GEMEENTE ROTTERDAM
BRANDPREVENTIECOMMISSIE

DO20100 a

begane grond

Hoofdweg fase 1

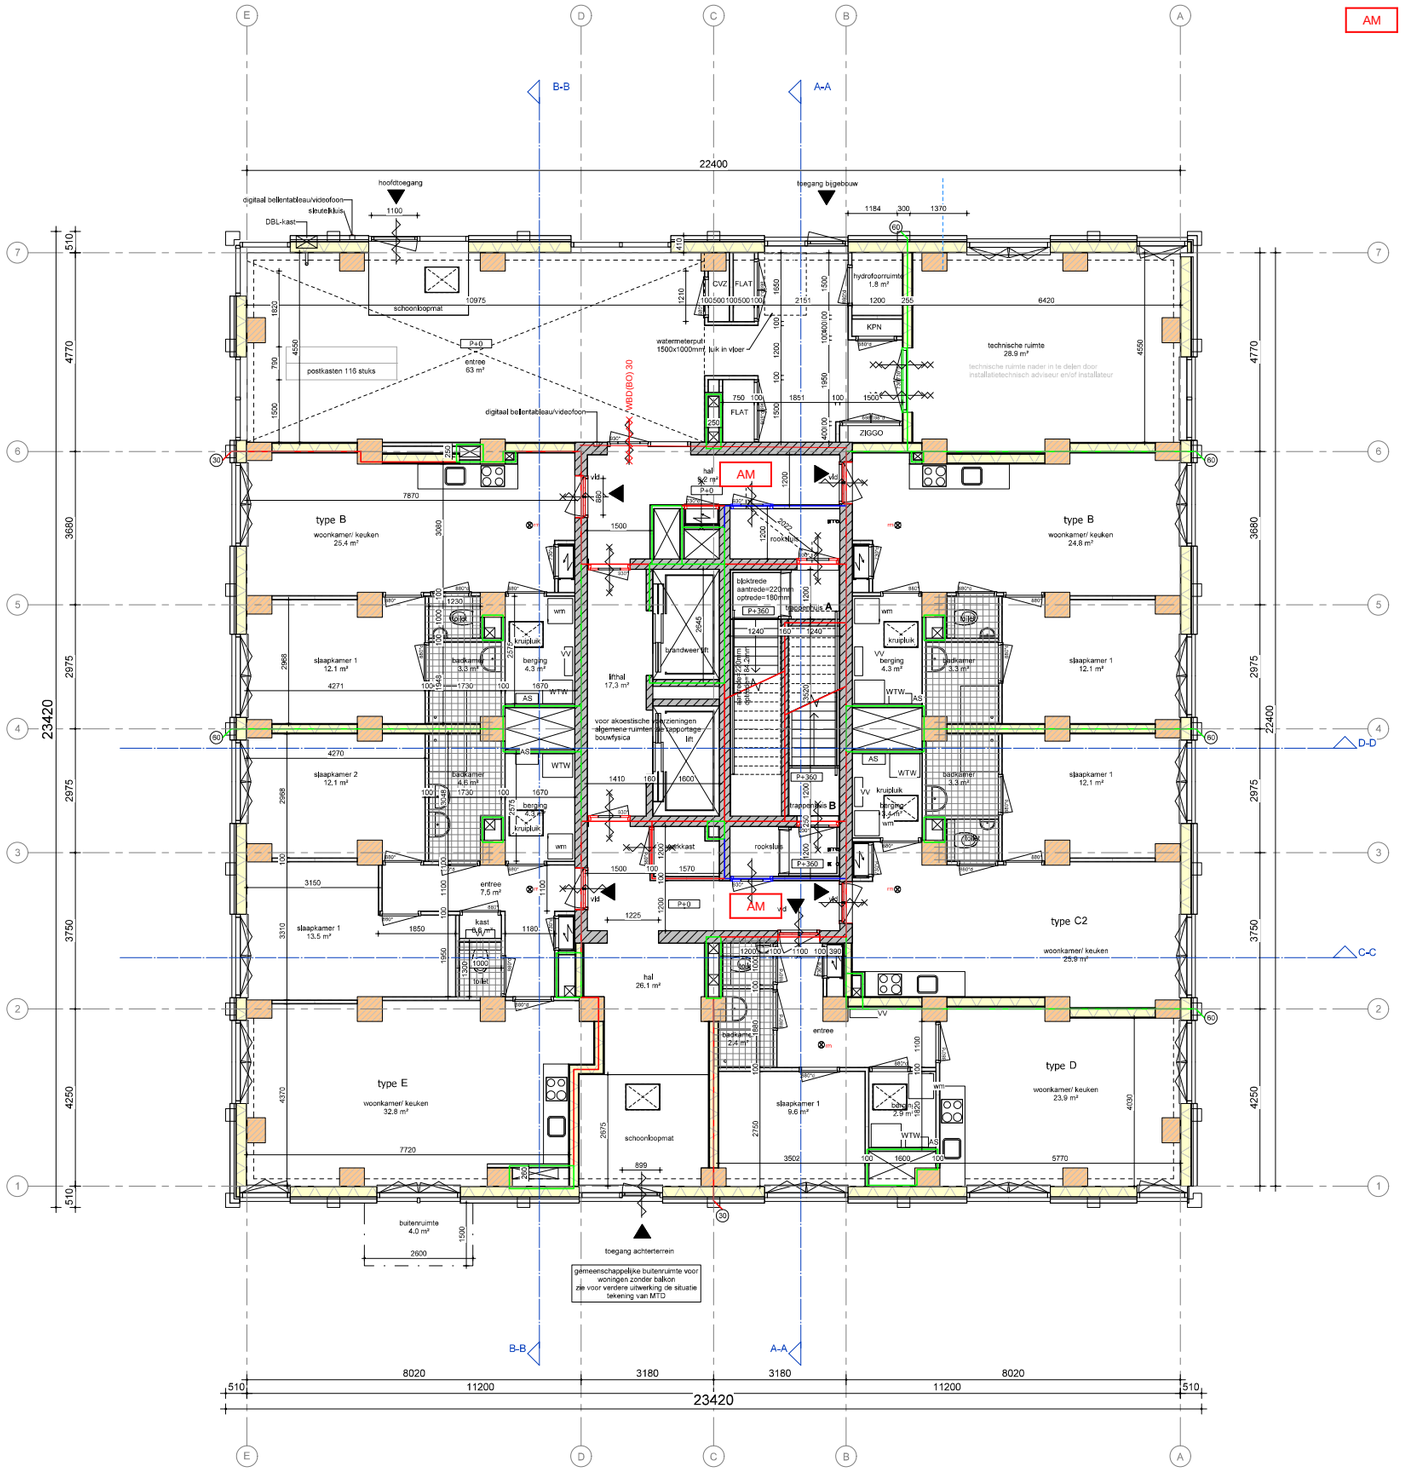
Deuren in de gemeenschappelijke vluchtroutes dienen van binnenuit zonder sleutel of los voorwerp te kunnen worden geopend

Het gebouw dient te zijn voorzien van twee droge blusleidingen. Locaties nader te bepalen in overleg met de VR-RR

Zie gelijkwaardigheid in rapportage. Er wordt niet voldaan aan artikel 2.104 lid 2 op enkele locaties in het bouwwerk

Het gebouw dient te zijn voorzien van een gecertificeerde sprinklerinstallatie tenzij:

BPC heeft een 'expert judgement beschouwing' verzocht op de beschreven maatregelen in dit onderdeel van deze rapportage (212911 _AdB_RAP_0004_v3.0). Bij een positief oordeel, namelijk dat de uitwerking in deze rapportage wordt onderschreven als brandveilige oplossing, wordt geen gecertificeerde VBI8-installatie in het gebouw toegepast als gelijkwaardigheid.

AKKOORD
